INFORME TÉCNICO DE EVALUACIÓN DESLIZAMIENTO ZONA SEGÜENCOMA HABILITACIÓN AVENIDA COSTANERA

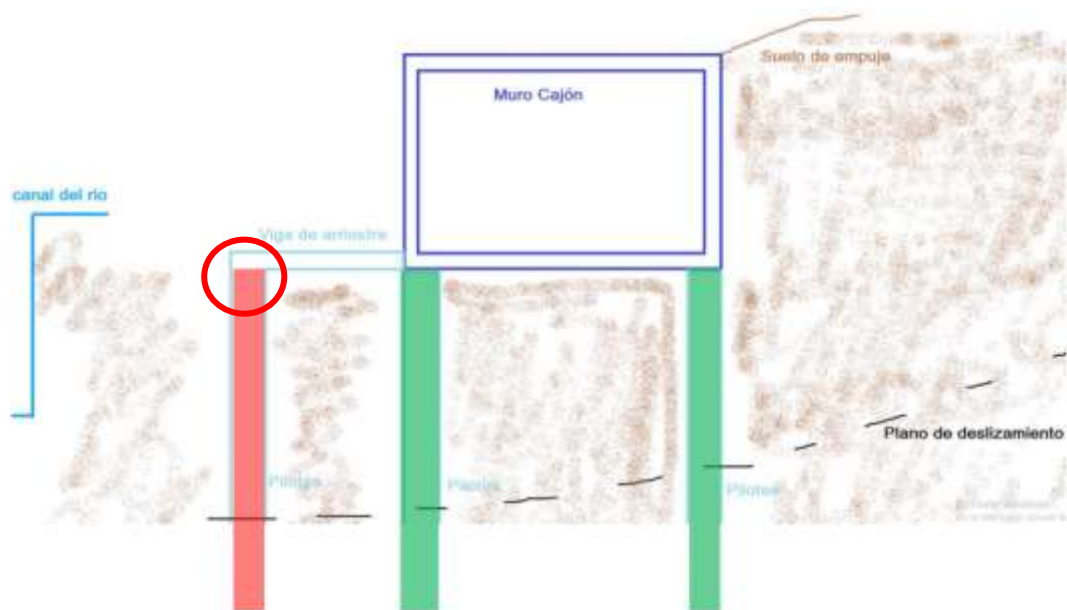
Es necesario indicar las siguientes observaciones:

Fotografía 6. Esquema de junta fría

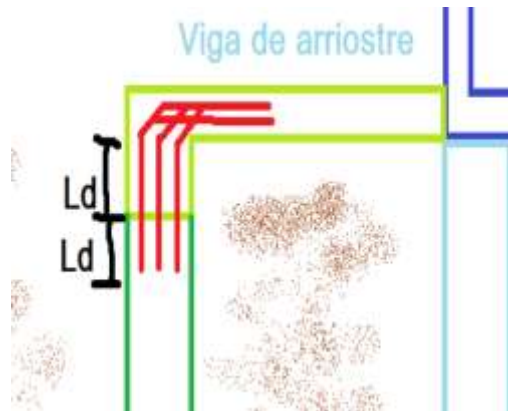
- El contar con juntas frías causa problemas en la transmisión de esfuerzos a los nuevos pilotes, esto quiere decir que se realizaron distintos periodos de vaciado de los pilotes y las vigas haciendo que estos puntos de unión sean una zona de debilidad.

Fotografía 7. Esquema de Longitud de anclaje

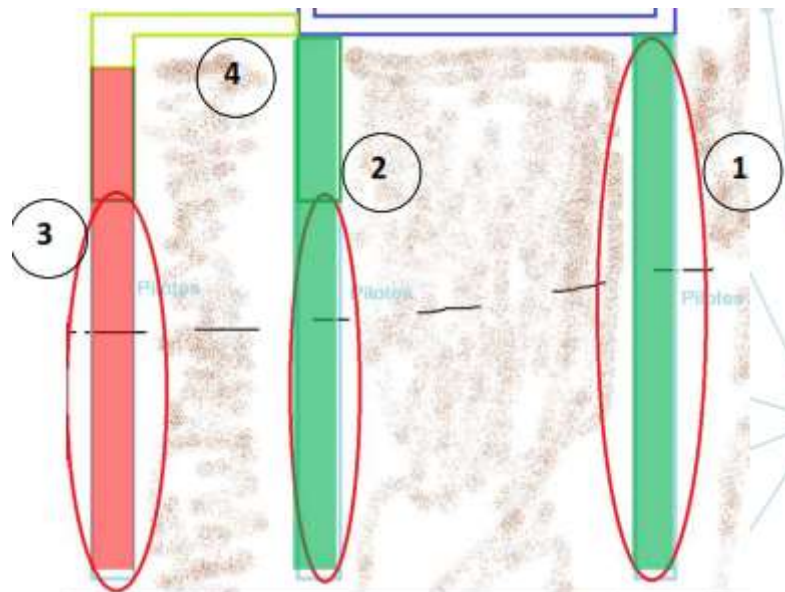
- La longitud de anclaje es insuficiente, las varillas de acero que deben ir entre distintos elementos deben tener longitudes mínimas adecuadas para evitar problemas en los esfuerzos que genera la estructura.
